## HINWEIS ZU PRODUKTANPASSUNG UND -NACHRÜSTUNG

### 3M™ PROTECTA®-ALUMINIUMDREIBEIN AM100

AM100-Dreibein,  
Etikettenposition

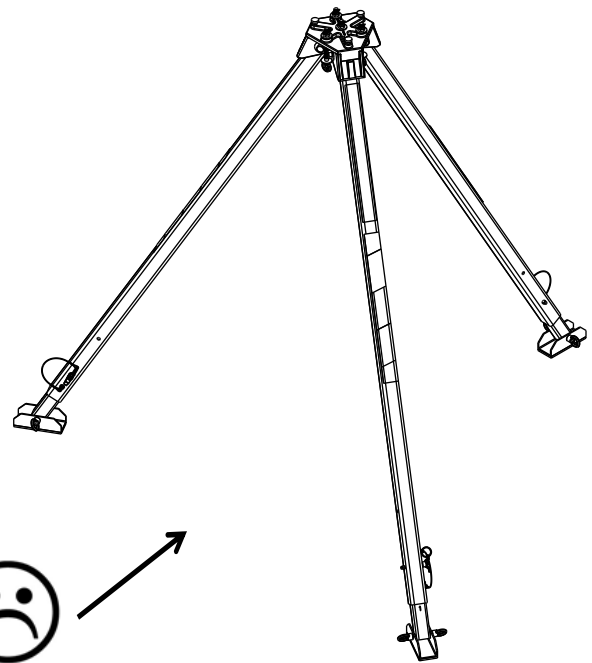
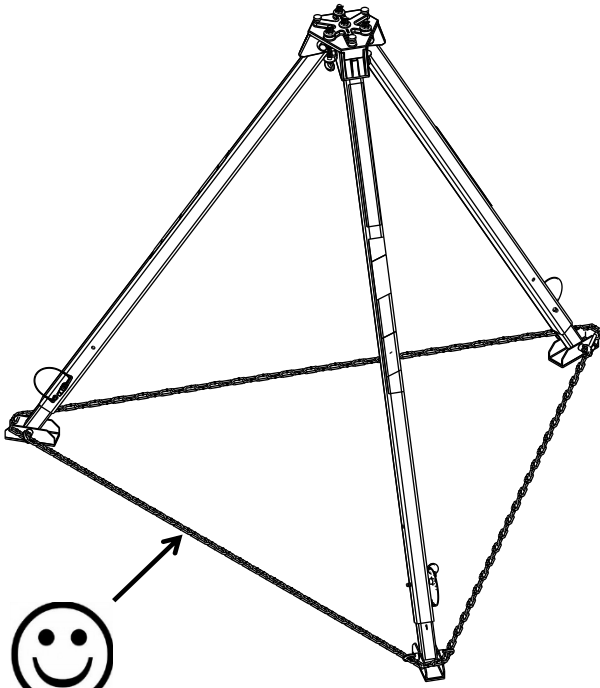
Um dieses Problem bei Geräten im Einsatz zu lösen, liefert Ihnen 3M Fall Protection einen Nachrüstsatz

#8000021 mit einem Stück Kette und Verbindungselement, sodass er leicht an den Ösen an den Füßen der Dreibeinbeine befestigt werden kann. Eine Bedienungsanleitung zum Verbinden der Ketten mit dem Dreibein wird ebenfalls mitgeliefert.
